VYSVĚTLENÍ ZADÁVACÍ DOKUMENTACE

Název zadavatele	Fyzikální ústav AV ČR, v. v. i.
Sídlo	Na Slovance 1999/2, 182 21 Praha 8
IČO	68378271
Právní forma	veřejná výzkumná instituce
Zástupce zadavatele	RNDr. Michael Prouza, Ph.D., ředitel
Název zakázky	Nový pavilon FZÚ, Na Slovance – generální dodavatel stavby
Evidenční číslo zakázky	Z2018-041795
Název projektu	Fyzika pevných látek pro 21. století (Solid 21), registrační číslo projektu CZ.02.1.01/0.0/0.0/16_019/0000760
Druh zadávacího řízení	Nadlimitní veřejná zakázka na stavební práce zadávaná v otevřeném řízení dle § 56 zákona č. 134/2016 Sb., o zadávání veřejných zakázek, ve znění pozdějších předpisů (dále jen „ZZVZ“)

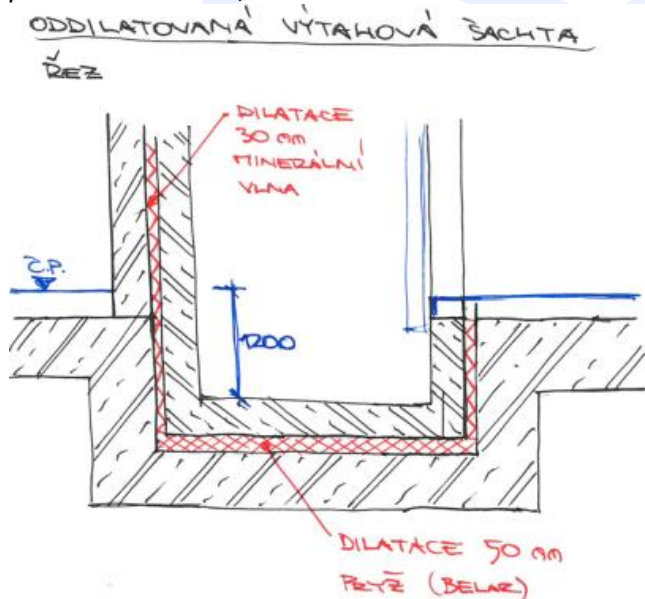
Ve výkazu výměr, **část AST, oddíl 002: Základy**, pol 10 a 11 a rovněž **oddíl 009: Ostatní konstrukce a práce**, pol 17, 18 jsou antivibrační rohože.

K těmto rohožím není uvedena bližší specifikace pro ocenění, zejména tloušťka. Je obrovský rozdíl v ceně v závislosti na tloušťce.

Je možné uvedené položky blíže specifikovat? Především jejich tloušťku.

Antivibrační rohože v oddíle 002 Základy položky 10,11 představují antivibrační izolaci výtahové šachty (šachta v šachtě), viz skica :

pol 10 - minerální vata tl. 30mm

pol 11 - Belar Be 10,8 tl. 50 mm
